Dodatek k legendě (vyplyvajíc z změny č.IV ÚPN SÚ Babice n. Svitavou):

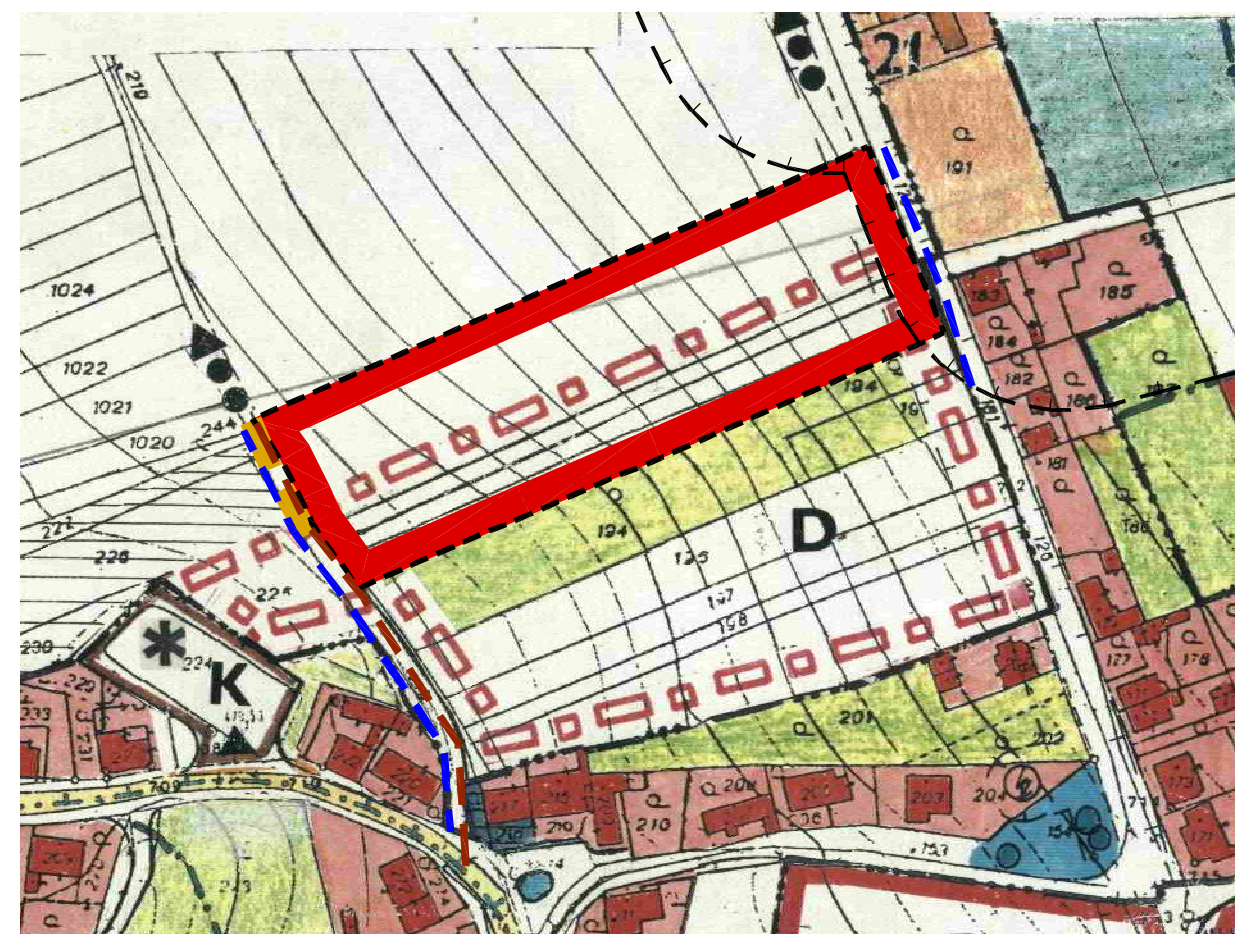
lokality IV/18

lokality IV/20

-  plochy zastavitelné
-  návrh ploch bydlení
-  návrh vodovodního řadu
-  návrh splaškového kanalizačního řadu
-  **čs** návrh čerpací stanice splaškové kanalizace
-  ochranné pásmo lesa (50 m)
-  zrušení předpokládaného směru rozvoje lokality
